Dotyczy: *uzgodnienia w zakresie kolizji z istniejącą zielenią, projektów zagospodarowania terenu w zakresie przyjętych rozwiązań projektowych w związku z zadaniem inwestycyjnym polegającym na „Budowie i przebudowie pętli oraz peronów przystankowych wraz z infrastrukturą towarzyszącą” w Zielonej Górze.*

Dotyczy: uzgodnienia budowy i przebudowy pętli oraz peronów przystankowych wraz z infrastrukturą towarzyszącą w Zielonej Górze

Inwestycja: **BUDOWA PRZYŁĄCZA ENERGETYCZNEGO ORAZ MONTAŻ TABLICY INFORMACJI PASAŻERSKIEJ NA PRZYSTANKU NR 115 W RAMACH INWESTYCJI POD NAZWĄ: "BUDOWA I PRZEBUDOWA PĘTLI ORAZ PERONÓW PRZYSTANKOWYCH WRAZ Z INFRASTRUKTURĄ TOWARZYSZĄCĄ"**

Temat: uzgodnienie projektu "Budowa i przebudowa pętli oraz peronów przystankowych wraz z infrastrukturą towarzyszącą w Zielonej Górze".

Pismo nr *4413/2019* z dn. *12.08.2019*

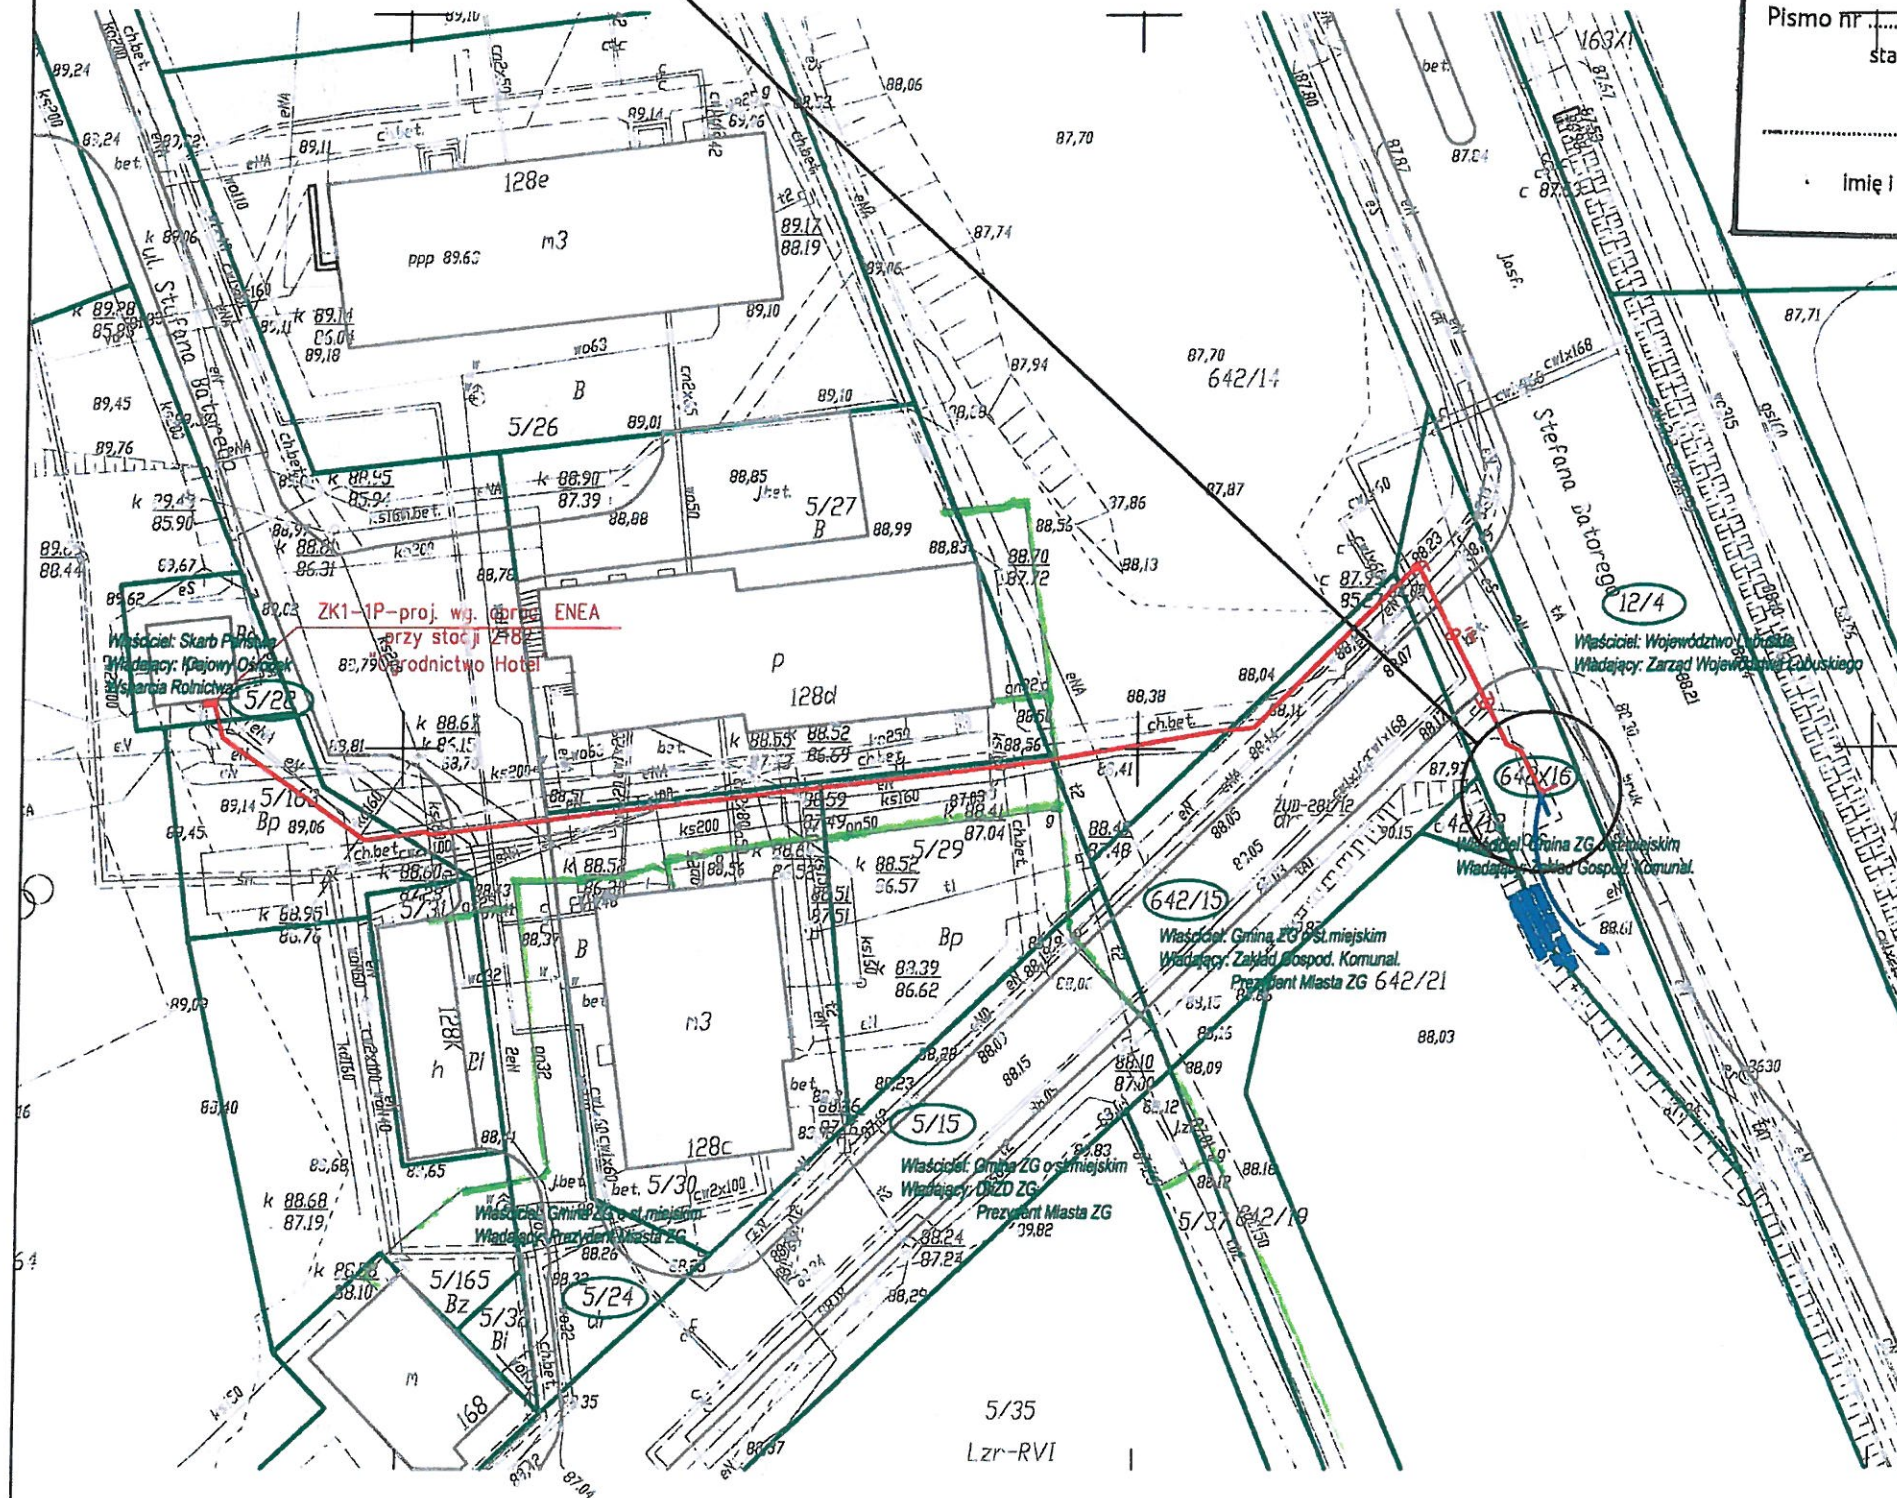
- średniego ciśnienia wykonana z rur polietylenowych o średnicy dn 250 [mm], dz. nr 208/10;
 - Zielona Góra, ul. Stefana Batorego, rys nr 642/15, 5/24, 5/29, 5/165, rys nr 10, (przystanek nr 115)
średniego ciśnienia wykonana z rur polietylenowych o średnicy dn 150 [mm], dn 50 [mm], dn 32 [mm];
Zielona Góra, ul. Stefana Batorego, rys. nr 11(przystanek nr 120):

2. Prace ziemne w odległości 2,0 [m] od istniejącej sieci gazowej należy prowadzić wyłącznie ręcznie bez użycia sprzętu mechanicznego.
 3. Przed przystąpieniem do prac na skrzyżowaniu z siecią gazową wykonać wykopy kontrolne określające posadowienie sieci gazowej.

6. Należy zachować normatywne odległości poziome i pionowe projektowanej sieci uzbrojenia terenu od istniejącej sieci gazowej zgodnie z *Rozporządzeniem Ministra Gospodarki z dnia 26.04.2013 r. w sprawie warunków technicznych, jakim powinny odpowiadać sieci gazowe [Dz. U. z 04.06.2013 r. Poz.640] tj.:*

- **strefa kontrolowana dla sieci gazowej -1,0 [m];**
 - przy skrzyżowaniu gazociągu z linią kablową elektroenergetyczną podziemną o napięciu do 15 kV odległość pionowa od ścianki gazociągu nie może być mniejsza niż 0,2 [m].

- kąt skrzyżowania z linią kablową nie mniejszy niż 20 °;
 7. Przy wykonywaniu prac nawierzchniowych wymaga się aby odległość w pionie między górną ścianką rury gazowej lub górną ścianką rury osłonowej a powierzchnia jezdni wynosiła nie mniej niż 1,0 [m] przy czym nie mniej niż 0,5 [m] od spodu konstrukcji nawierzchni.
